OGGETTO: trasmissione parere n. 1127 CTVA del 14 dicembre 2012. Procedura di VIA progetto di ricerca finalizzato ottenimento licenza di esplorazione per lo stoccaggio geologico di biossido di carbonio per il Progetto Sibilla CO2 - Proponente: Independent Gas Management srl.

Parere n. 1127 del 14 dicembre 2012

Progetto	Istruttoria VIA Progetto di ricerca finalizzata ottenimento licenza di esplorazione per lo stoccaggio geologico di biossido di carbonio per il progetto Sibilla CO₂
Proponente	Indipendent Gas Management srl

Sezione schematica del Complesso di Stoccaggio, alla fine dell'iniezione

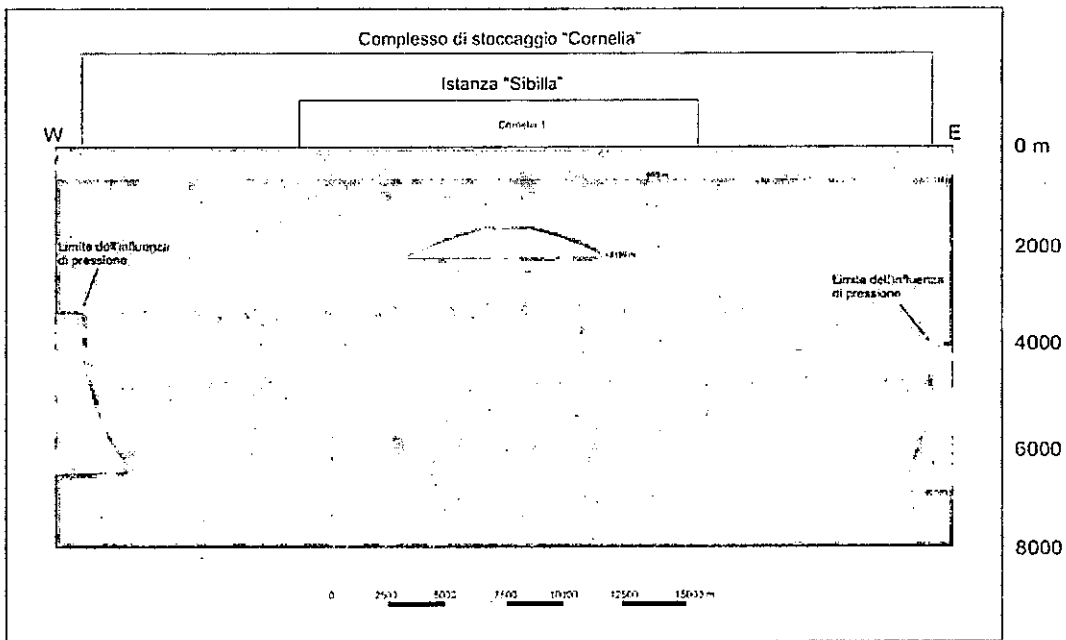
VALUTATO che i risultati geologici e minerari del Pozzo Esplorativo Cornelia 1, ricavati dall'analisi delle precedenti esplorazioni hanno rilevato che :

- nella struttura di Cornelia è stata accertata la fondamentale presenza sia delle rocce serbatoio che di quelle di copertura ad esse sovrastanti;
- nel pozzo Cornelia 1 il limite fra di esse si trova alla quota di 1.613 m s.s.l., alla sommità della formazione della Scaglia Calcarea. Pur confermando in linea generale una successione stratigrafica di tipo Umbro-Marchigiano, tuttavia il pozzo Cornelia 1 ha incontrato al di sotto della Formazione della Scaglia Cinerea delle litologie diverse da quelle tipiche dell'Appennino Marchigiano o del promontorio del Monte Conero;

- il complesso di stoccaggio in esame consiste sia nel volume delle formazioni impermeabili e in sovrappressione soprastanti la roccia serbatoio, in grado di confinare verticalmente e lateralmente la CO₂ iniettata, sia la porzione di formazione utilizzata per l'iniezione e il successivo confinamento della CO₂ (in questo caso la "Scaglia Calcarea" all'interno della culminazione strutturale), unitamente alla compagine geologica in continuità dinamica con il serbatoio propriamente detto, in cui si possono estendere sia pure in maniera transitoria (durante l'iniezione, fino al riequilibrio dopo la fine dell'iniezione) effetti di pressione;

- il complesso di stoccaggio sia da considerarsi esteso anche al volume di roccia porosa sede dell'acquifero che, essendo collegato idraulicamente al serbatoio di stoccaggio, ma isolato dalle altre formazioni, partecipa al processo di confinamento della CO₂ pur trovandosi a profondità superiori a quella dello *spill point* della struttura di Cornelia, anche lateralmente ad essa. Entro questo spazio poroso, delimitato dal punto di vista idraulico e non comunicante con altre formazioni, può essere rilevata la trasmissione della pressione indotta dall'iniezione di CO₂, fino alla soglia minima di 1-5 bar, al di sotto della quale, considerate le profondità a cui si trova la roccia porosa, tale incremento transitorio risulta percentualmente irrilevante;

- l'area probabilmente interessata non tanto dalla migrazione della CO₂, ma da un possibile aumento di pressione dell'acqua salata di strato conseguente alle protratte operazioni di stoccaggio alla fine del periodo multi decennale di iniezione, raggiungerebbe i limiti della concessione in proiezione alla superficie;

- la stima preliminare prevede di avere il punto di iniezione al di sotto della cupola data dalla sommità della struttura di Cornelia, per cui la CO₂ migra verso l'alto, e rimane confinata dalla conformazione a cupole della sommità della roccia serbatoio, mentre la pressione indotta nella fase acquosa fortemente disaccoppiata dalla roccia avanzerebbe lentamente formando una sorta di fronte di aumento della pressione fino a terminare con valori minimi ad una distanza massima di una quindicina di chilometri, in accordo con la grande permeabilità tipica delle rocce serbatoio carbonatiche naturalmente fratturate;

- l'influenza di pressione crescerebbe molto lentamente nel corso del periodo dell'iniezione, e la massima estensione areale o radiale sarebbe raggiunta solo alla fine del medesimo periodo di iniezione, mai prima.
